Mission régionale d'autorité environnementale

Projet de modification de la ligne d'évaporation de la liqueur noire et de la chaudière à liqueur noire

déposé par FIBRE EXCELLENCE

**Avis de l'Autorité environnementale
sur le dossier présentant le projet et comprenant l'étude d'impact
(articles L122-1 et suivants du Code de l'environnement)**

Figure 3 : Implantation des stations des pêches électriques (Technip FMC)

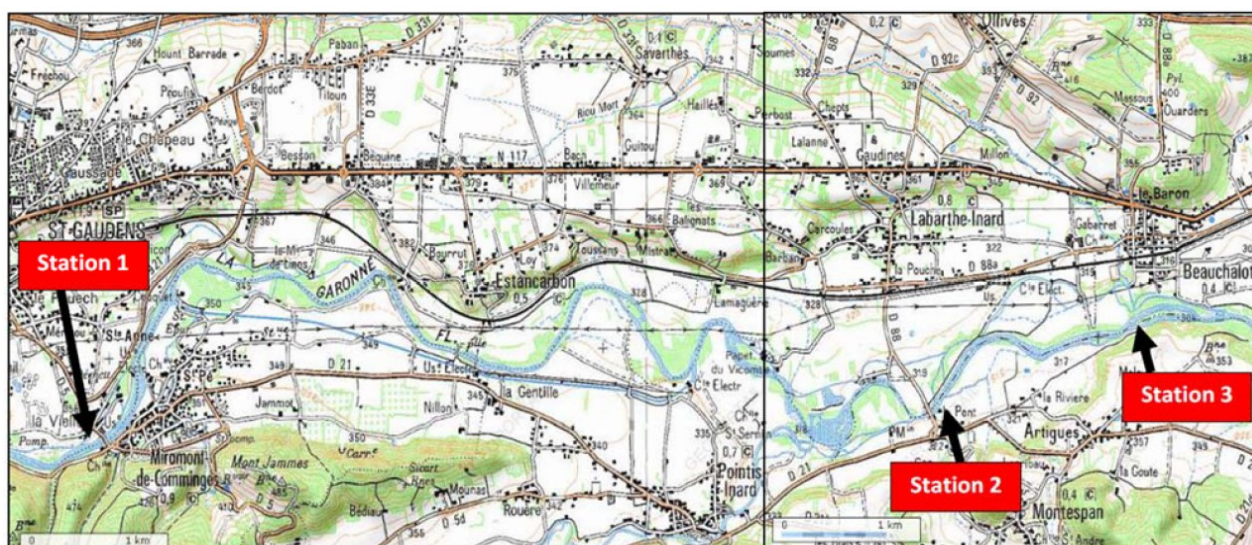
Toutefois la MRAe estime que les éléments présentés ne permettent pas de démontrer que le rejet de la STEP dans la situation actuelle n'entraîne aucune altération. Au contraire, l'étude réalisée par SCE Aménagement et Environnement émet l'hypothèse que l'évolution de la population d'ichtyofaune est induite entre autres par l'évolution de la température (le rejet de la STEP a une température moyenne annuelle entre 33,1°C et 34,2°C, avec un débit moyen estimé à 1 550 m³/h).

La MRAe recommande de démontrer que la température des rejets en sortie de station d'épuration (STEP) dans la situation actuelle et projetée, n'entraînent aucune altération sur l'ichtyofaune
